Informe técnico solicitud modificación de ventana temporal

Proyecto “Pozo Exploratorio Argerich-1 en Bloque CAN 100”

EX-2023-50348355- -APN-DGAYF#MAD

Figura 2. Distancias CAN 107 - Pozo Argerich-1

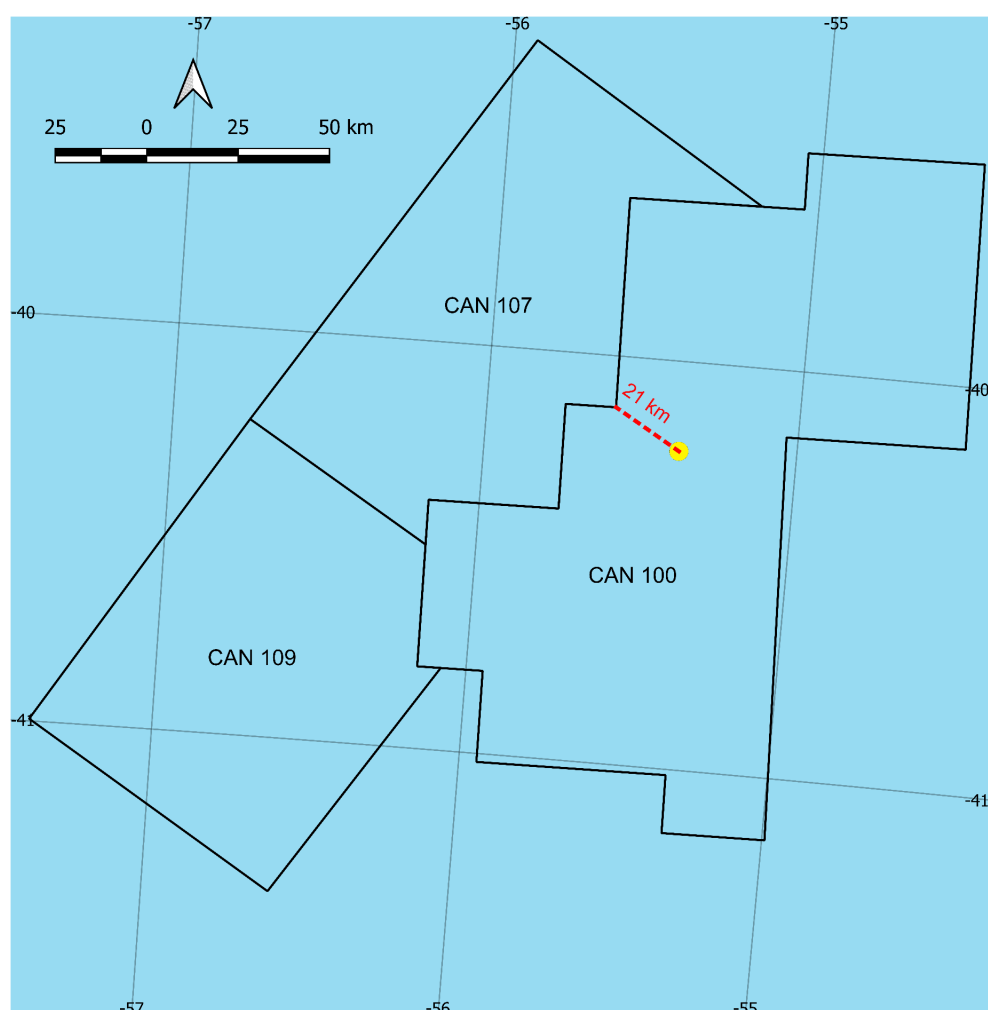
Respecto a las emisiones sonoras del proyecto y a la superposición espacial y/o temporal con otras actividades linderas, es menester aclarar que la empresa Shell se encuentra tramitando su procedimiento de EIA para realizar exploración sísmica 3D en las áreas CAN

107 y 109. Se destaca este proyecto de operaciones de relevamiento sísmico ya que, de obtenerse la DIA solicitada, sería coincidentes en el tiempo con la ventana operativa solicitada en el expediente de referencia, objeto de este análisis. Todo ello considerando que se realizaran en el mismo año. A los fines de la verificación, se solicitó mayor información a la empresa proponente (IF-2023-66959170-APN-DEIAYARA#MAD).

La empresa proponente descarta la acumulación de impactos entre las dos actividades, aún en el caso de que se lleven a cabo simultáneamente en función de la distancia de los proyectos (más allá de la consideración de la naturaleza de los mismos, aspectos que ya están abordados en sus respectivos procedimientos de EIA).

En esta instancia este área realizó una revisión de esas distancias presentadas por la empresa proponente, resultando finalmente en que la distancia mínima que existe entre el punto más cercano del área de adquisición de datos sísmicos de Shell y la ubicación del pozo Argerich-1 es superior a 20 km.

La empresa Shell presentó una carta IF-2023-46855075-APN-DTD#JGM donde aclara el alcance de su proyecto, confirmando que no realizará actividades de exploración sísmica (sonorización) dentro del área CAN 100. Por lo tanto la distancia mínima entre ambos proyectos es aproximadamente 21 km. Si se analiza una potencial superposición de impactos sonoros, se debe tener en cuenta que la duración del VSP, que se realiza al finalizar la perforación, es de solo unas horas (entre 4 y 8 hs). Asimismo, como se refleja en la modelación de la propagación acústica, las distancias máximas a las que se puede generar TTS (cambios temporales en el umbral auditivo) sobre mamíferos son de 110 m. Teniendo en cuenta lo anterior y la comunicación y coordinación de actividades que se llevarán a cabo entre las empresas, se puede considerar que no habrá nuevos o mayores impactos sonoros acumulativos entre ambos proyectos.
